OGGETTO: PROCEDURA APERTA, EX ART. 60 DEL D.LGS. 50/2016 E SS.MM.II., PER L’AFFIDAMENTO DELLA FORNITURA A “NOLEGGIO ‘A FREDDO’ DI UNA GRU TELESCOPICA DA INSTALLARE NEL VALLO DELL’ANFITEATRO ARENA A SERVIZIO DELL’ARENA OPERA FESTIVAL 2020 – 2021 – 2022” – CIG: 8238533C7E

FAQ alla data del 01.04.2020

POSIZIONAMENTO GRU NEL VALLO ARENA

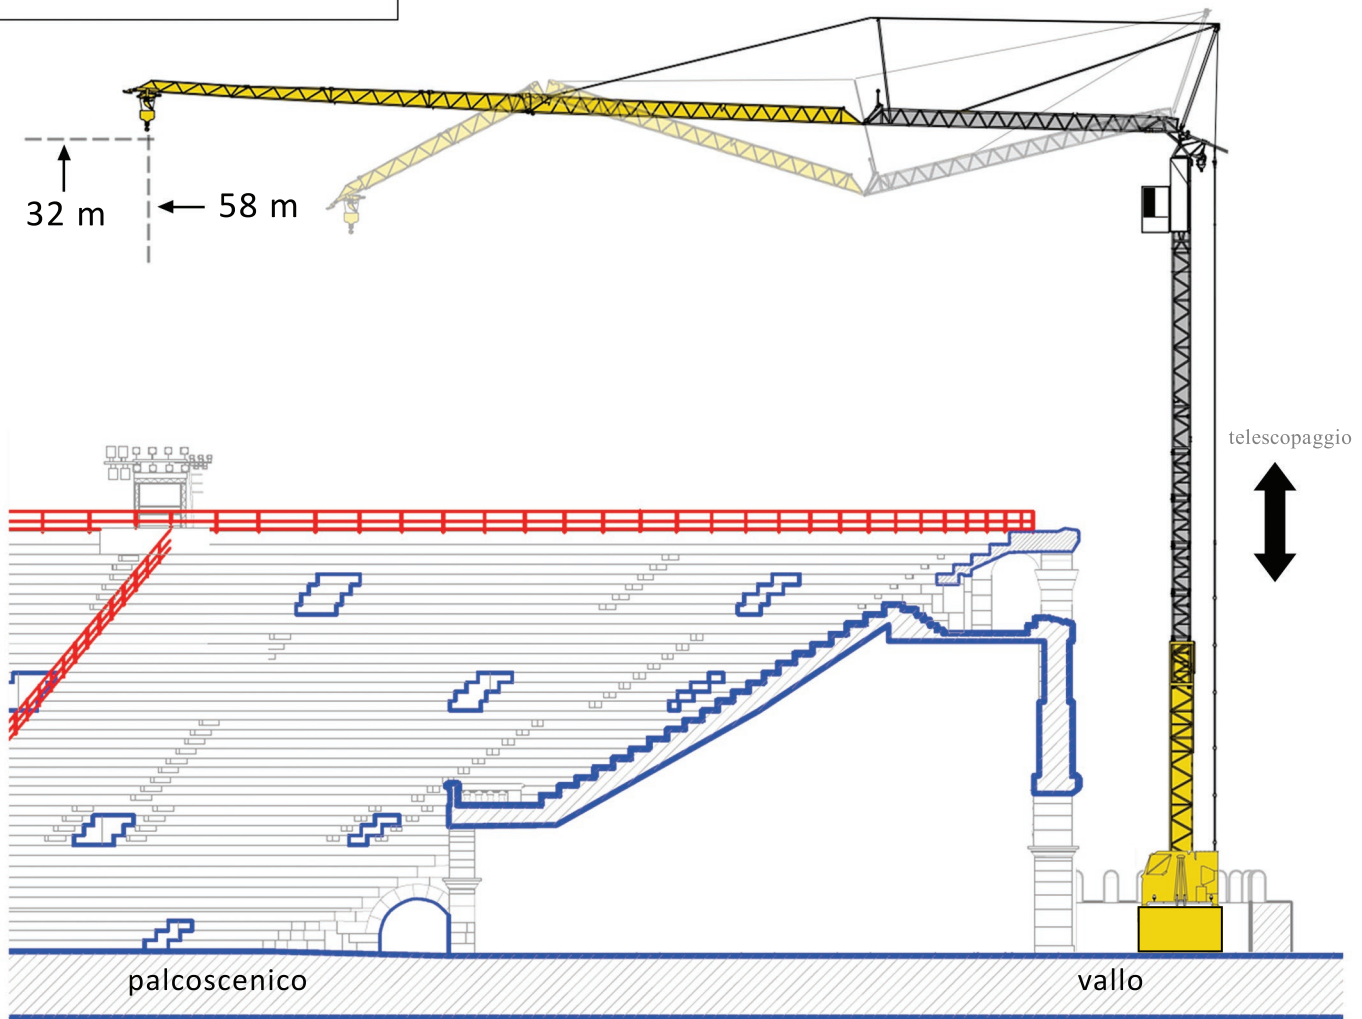
- 1) In merito all’ART.4 può essere considerata valida la proposta di un Gru con **nuova tecnologia a braccio impennabile idraulico per grandi prestazioni** avendo un sistema di innalzamento e abbassamento automatico e gestibile da vs. persone preposte e formate?
- 2) Nell’ultima pagina (pag. 6): “Vallo” dell’Anfiteatro per il posizionamento della gru: ci occorre avere le misure di larghezza e lunghezza per il posizionamento della base della gru per verificare la fattibilità.

- 1) Se per gru “a braccio impennabile idraulico” si intende un macchinario a singolo braccio telescopico a sfilo a inclinazione variabile, si ritiene la proposta non conforme alla richiesta data la configurazione geometrica dei luoghi. Per maggiore chiarezza viene allegato uno schema grafico esclusivamente tipologico ove sono evidenziati gli spazi operativi a disposizione e i vincoli architettonici da superare. Per “Vallo dell’Anfiteatro” viene inteso il ‘corridoio’ avente larghezza di circa 7 metri su tutto il perimetro esterno dell’anfiteatro, ove andrà posizionata la suddetta gru;
- 2) Si veda l’allegato “Posizionamento Gru”.
